Bewertung der Beiträge zum Masterplanverfahren “Im Neuenheimer Feld“ im Bereich der energetischen Infrastruktur

Durchgeführt im Auftrag

Vermögen und Bau Baden-Württemberg

Stuttgart, 23. September 2021

Bild 1: Grafische Darstellung der Energieflüsse und Treibhausgasemissionen für die Gebäude im Neuenheimer Feld für den Entwurf des Teams ASTOC.

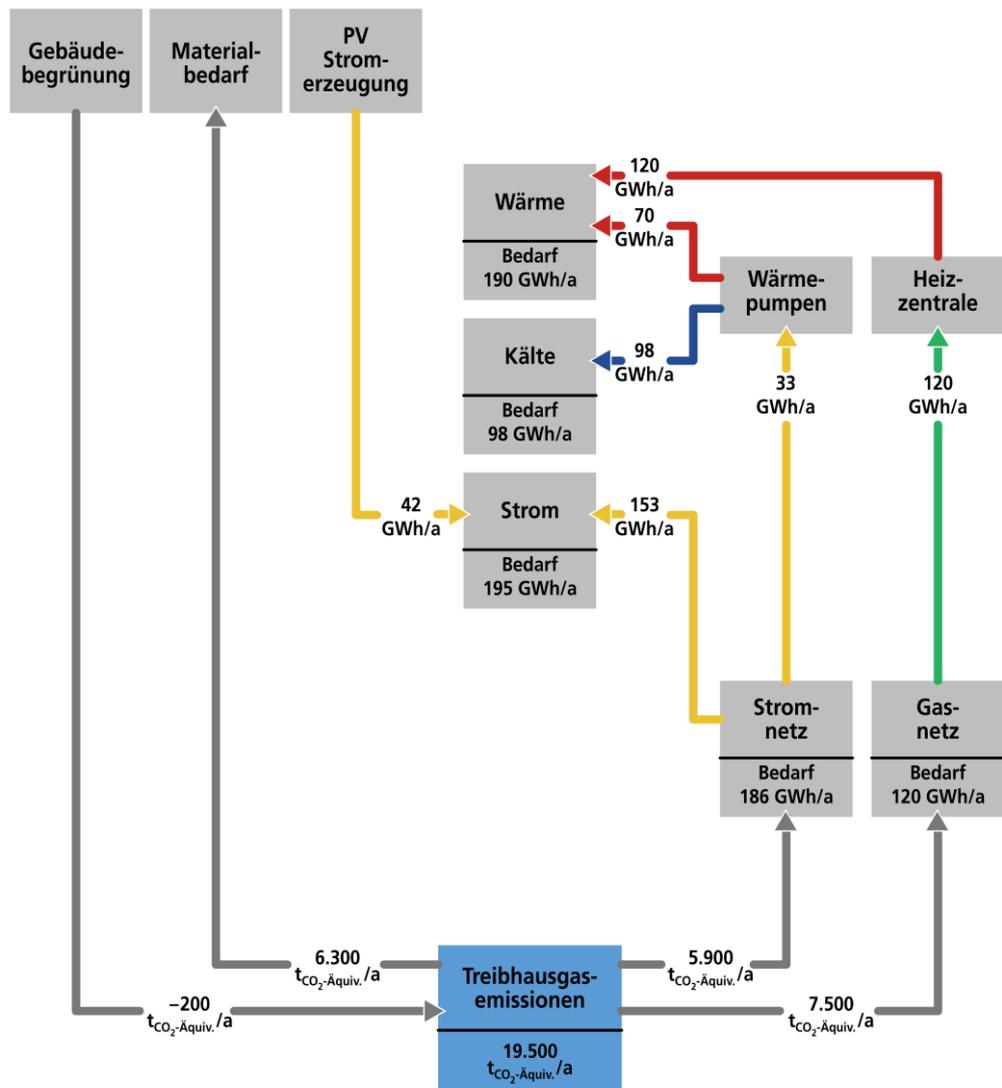
Das Ziel des Energieversorgungskonzeptes des Team ASTOC war es ein möglichst klimaneutrales Neuenheimer Feld zu ermöglichen. Das Team erledigte die für die Berechnung der Klimaneutralität notwendigen Eingaben in das zur Verfügung gestellte Flächenberechnungstool sorgfältig und weitestgehend korrekt. Lediglich der Treibhausgasemissionsfaktor der Wärmeversorgung im blauen Versorgungsgebiets müsste angepasst werden, da dieser mit $62 \text{ g}_{\text{CO}_2\text{-Äqui.}}/\text{kWh}$ merklich zu gering angesetzt ist für das Betrachtungsjahr 2050. Ein realistischerer Wert läge hier je nach elektrischem Wirkungsgrad der Dampfturbine und deren Anteil an der Wärmeproduktion zwischen 120 und 180 g/kWh und somit deutlich höher. Es wurde aber für

die Bewertung keine Änderung des Treibhausgasfaktors vorgenommen und weiter mit $62 \text{ g}_{\text{CO}_2\text{-Äqui.}}/\text{kWh}$ für die Wärmeversorgung im blauen Gebiet gerechnet, da von Seiten des Fraunhofer IBP nicht davon ausgegangen wird, dass die Bestandsheizzentrale tatsächlich bis ins Jahr 2050 rein mit Biomethan betrieben wird. Es wird eher davon ausgegangen, dass dann, wenn überhaupt noch gasförmige Brennstoffe eingesetzt werden, eher Gas aus Power-to-Gas-Anwendungen eingesetzt wird und für diese ist der angesetzte Wert in der richtigen Größenordnung. Dennoch sollten die Auswirkungen mit bedacht werden. Das Ergebnis der Energie- und Treibhausgasbilanz des Neuenheimer Felds im Jahr 2050 lässt sich somit wie folgt beschreiben:

- der Strombedarf (Gebäude, Heiz-, Kühl- und Nutzerstrom) im Neuenheimer Feld wird mit 228 GWh/a veranschlagt.
- der Wärmebedarf wird mit 190 GWh/a und der Kältebedarf mit 98 GWh/a prognostiziert.

- die ermittelten PV-Erträge betragen 38,4 GWh/a für die PV-Dachanlagen und 4,0 GWh/a für die Fassadenanlagen.
- Verursacht durch den gesamten Energiebedarf für den Gebäudebetrieb werden rund 14.700 $\text{t}_{\text{CO}_2\text{-Äqui.}}$ pro Jahr emittiert.

- Die jährliche Emissionen für den zu berücksichtigenden Materialeinsatz für die Neubauten und Sanierungen betragen rund 6.300 $\text{t}_{\text{CO}_2\text{-Äqui.}}$.

- Die Stromerzeugung aus PV-Anlagen und die CO_2 -Bindung von Gebäudebegrünungen können rund 1.500 $\text{t}_{\text{CO}_2\text{-Äqui.}}$ /a kompensiert.

- Die Treibhausgasbilanz für die Gebäude Im Neuenheimer Feld ergibt eine verbleibende Emissionsmenge von rund 19.500 $\text{t}_{\text{CO}_2\text{-Äqui.}}$ /a. Dies entspricht einer Treibhausgasemission von $10,6 \text{ kg}_{\text{CO}_2\text{-Äqui.}}/\text{m}^2_{\text{BGFa}}$. Im Jahr 2017 betragen die bruttogrundflächenbezogene Treibhausgasemissionen noch $67,2 \text{ kg}_{\text{CO}_2\text{-Äqui.}}/\text{m}^2_{\text{BGFa}}$, wodurch das bruttogrundflächenbezogene Einsparpotential bei rund 84 % liegt. Die absoluten energiebezogenen Treibhausgasemissionen lagen 2017 bei rund 73.500 $\text{t}_{\text{CO}_2\text{-Äqui.}}$, somit ergibt sich die absolute Treibhausgasreduktion zu rund 73 %.

Bild 2: Grafische Darstellung der Energieflüsse und Treibhausgasemissionen für die Gebäude im Neuenheimer Feld für den Entwurf des Teams HÖGER.

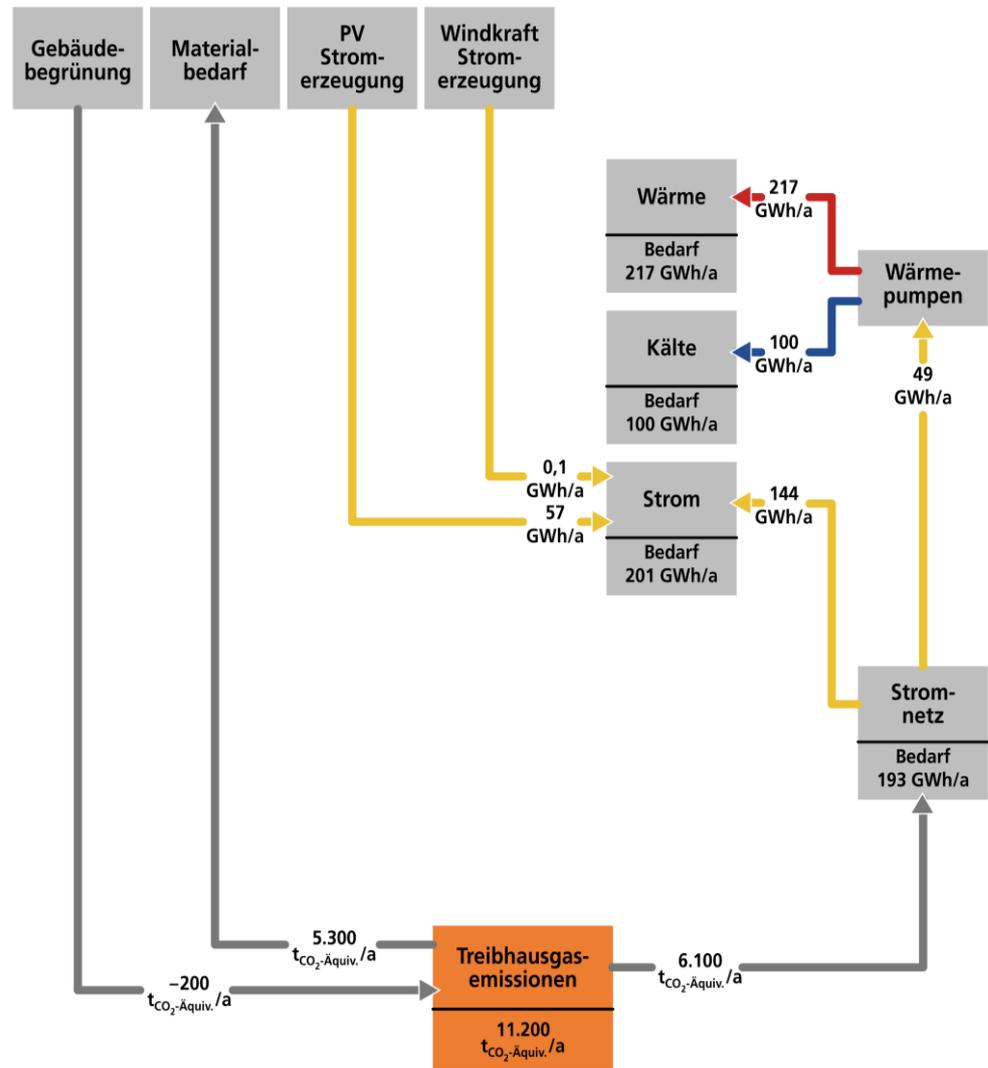
Das Ziel des Energieversorgungskonzeptes ist ein möglichst klimaneutrales Neuenheimer Feld. Das Team erledigte die für die Berechnung der Klimaneutralität notwendigen Eingaben in das zur Verfügung gestellte Flächenberechnungstool sorgfältig und weitestgehend korrekt. Das Ergebnis der Energie- und Treibhausgasbilanz des Neuenheimer Felds im Jahr 2050 lässt sich wie folgt beschreiben:

- der Strombedarf (Gebäude, Heiz-, Kühl- und Nutzerstrom) im Neuenheimer Feld wird mit 250 GWh/a veranschlagt.
- die ermittelten PV-Erträge betragen 49,8 GWh/a für die PV-Dachanlagen und 7,6 GWh/a für die Fassadenanlagen.

- Verursacht durch den gesamten Energiebedarf für den Gebäudebetrieb werden rund 8.000 t_{CO₂-Äqui.} pro Jahr emittiert.
- Die jährliche Emissionen für den zu berücksichtigenden Materialeinsatz für die Neubauten und Sanierungen betragen rund 5.300 t_{CO₂-Äqui.}.

- Die Stromerzeugung aus PV-Anlagen und die CO₂-Bindung von Gebäudebegrünungen können 2.100 t_{CO₂-Äqui.}/a kompensiert.
- Die Treibhausgasbilanz für die Gebäude Im Neuenheimer Feld ergibt eine verbleibende Emissionsmenge von rund 11.200 t_{CO₂-Äqui.}/a. Dies entspricht einer Treibhausgasemission von 5,5 kg_{CO₂-Äqui.}/m²_{BGFa}. Im Jahr 2017 betragen die bruttogrundflächenbezogene Treibhausgasemissionen noch 67,2 kg_{CO₂-Äqui.}/m²_{BGFa}. Das erreichbare Einsparpotential liegt damit bruttogrundflächenbezogen bei rund 92 %. Die absoluten energiebezogenen Treibhausgasemissionen lagen 2017 bei rund 73.500 t_{CO₂-Äqui.}, somit ergibt sich die absolute Treibhausgasreduktion zu rund 85 %.
